## INFORME TÉCNICO DE EVALUACIÓN DE ADENDA

PROYECTO: **"CONSTRUCCIÓN DE EDIFICIO COMERCIAL"**

EXPEDIENTE: **IF-003-2020**

**Colón, 14 de septiembre de 2020**  
**DRCL-927-1409-2020**

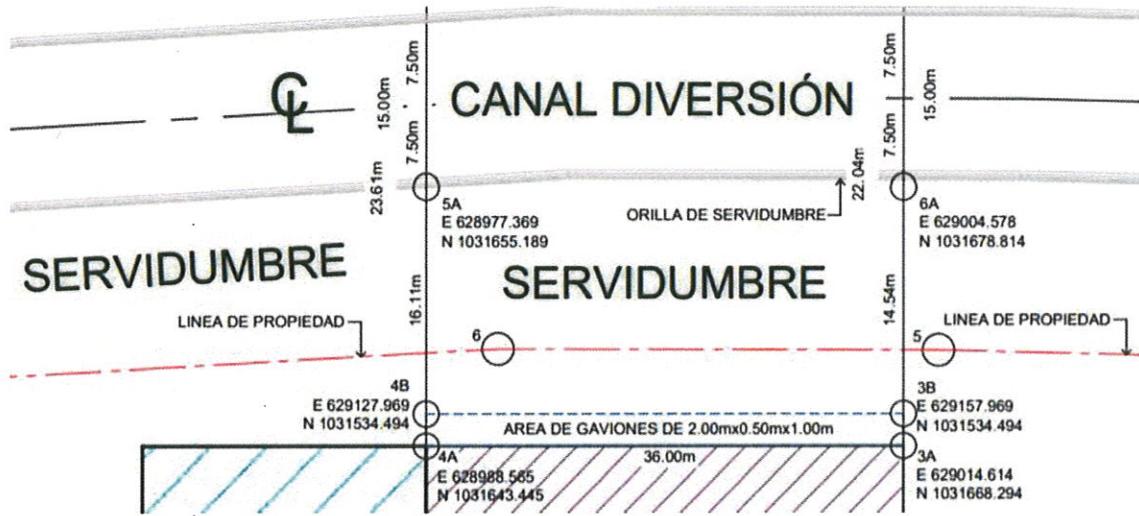
- Describir el volumen de relleno en m<sup>3</sup>.
  - Realizar una descripción grafica donde deberá colocar el distanciamiento de servidumbre fluvial (Canal Diversion), la colocación de los gaviones y área a llenar.

1. En la página 17, numeral 2.0 indican "En cuanto a la actividad, debido a la condición topográfica del sitio, no se realizará el relleno del terreno", sin embargo, durante la inspección el Señor Jesús Jiménez nos menciona que colocarán gaviones en un área donde la topografía era irregular, para realizar relleno, por lo que deberá aclarar:

- Describir el volumen de relleno en m<sup>3</sup>  
El área a llenar tiene una superficie de 60m<sup>2</sup>, por una altura de 1m, lo que equivale a un volumen de 60m<sup>3</sup> de tierra. Del punto donde se colocarán los gaviones para nivelar y que trabaje como una barrera de contención, iniciara en la coordenada 4A E 628988.565, N 103643.445 y terminara en la coordenada 3A E 629014.614, N 1031668.294.
- Realizar una descripción gráfica donde deberá colocar el distanciamiento de servidumbre fluvial (Canal Diversión), la colocación de gaviones y área a llenar.
-

- Cuadro de coordenadas UTM WGS 84, del área de relleno.  
3A E 629014.614 N 1031668.294  
3B E 629157.969 N 1031534.494  
4A E 628988.565 N 1031643.445  
4B E 629127.969 N 1031534.494

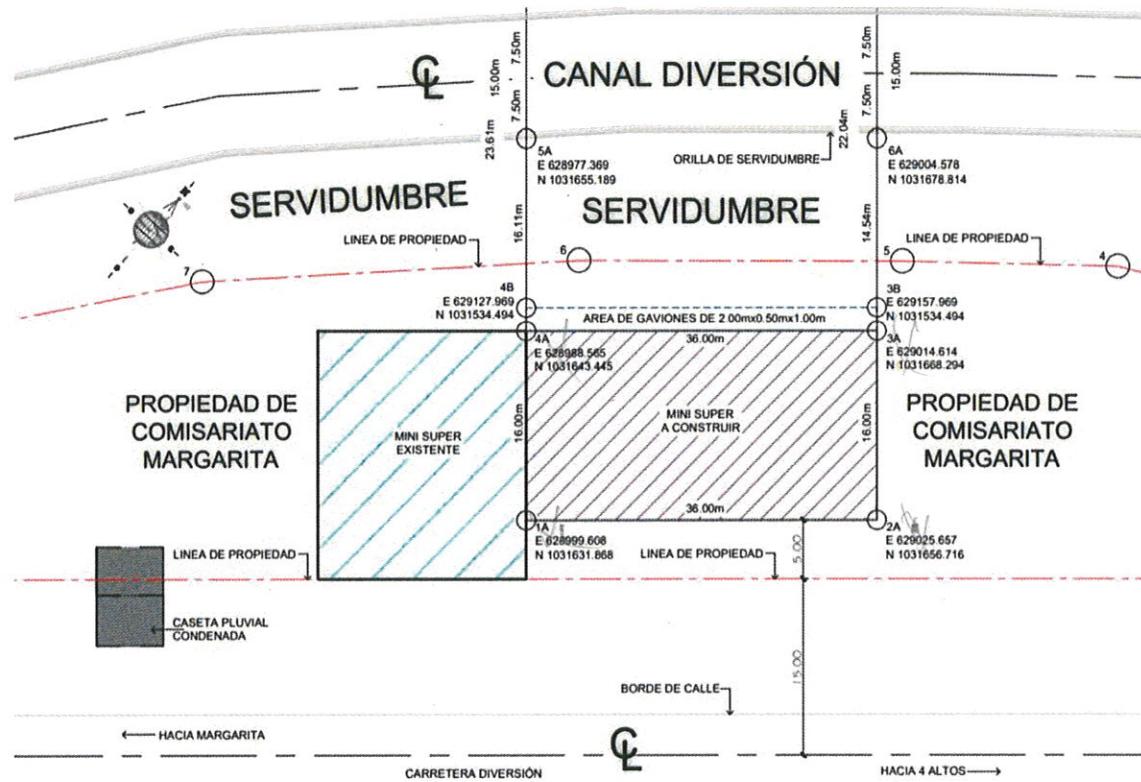
4. En el EsIA página 29 numeral 6.6. indica “podemos considerar en base a la Ley 1 del 3 de febrero de 1994 el cual es la legislación Forestal de la República de Panamá, la misma dista medidas de protección de la servidumbre en el capítulo III de la protección forestal cercano a cuerpo de agua se debe guardar 10 metros el cual se debe dar por ley franja de ambos lados de dicho cauce de 10 metros, para el caso de proyecto cuenta con 15 metros y se respetara toda la flora dentro de dicha sección”, sin embargo en la resolución 139 de 08/08/2000, en la página 30, numeral b7 título “servidumbres de cuerpos de agua”, indica en el número 2 lo siguiente “la servidumbre de las quebradas será de 40 metros, definida a partir del centro de cauce de 20 metros hacia ambos lados del mismo o mayor si otras

normas especiales así lo indican", es por ello que deberá dejar una servidumbre fluvial de 20 metros y ser descrito gráficamente corrigiendo el plano ya aportado en el EsIA en mención.

La distancia tomada desde el borde **SO** del Canal Diversión a la esquina del área de construcción, tiene 23.61m y el Canal Diversión tiene un ancho aproximado de 15 metros. La distancia entre los puntos 4A y 5A es de 16.11m y el centro del Canal Diversión a orilla de servidumbre es de 7.50m de ancho. La resolución 139 del 8 de Agosto de 2,000, señala que se debe de dejar 20 metros de servidumbre fluvial, por ello el local dejaría 3.61m libre sin afectar a la citada resolución, de igual forma desde el punto 3A y 6A tiene una distancia de 14.54m y el centro del Canal Diversión a orilla es de 7.50m de ancho, por ello el local dejaría 2.04m libre, lo que supera lo solicitado en la citada resolución.

DESCRIPCIÓN GRÁFICA DE POLIGONO

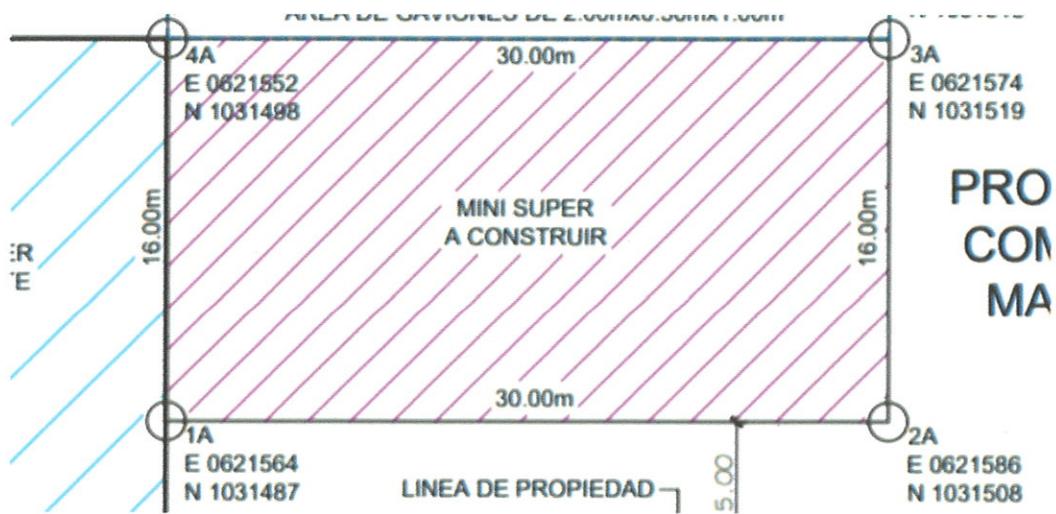
1. Indicar las coordenadas del polígono de construcción del proyecto, que de acuerdo a la información aportada el proyecto se desarrollara en 480m<sup>2</sup>.

1A E 0621564, N 1031487

2A E 0621586, N 1031508

3A E 0621574, N 1031519

4A E 0621552, N 1031498
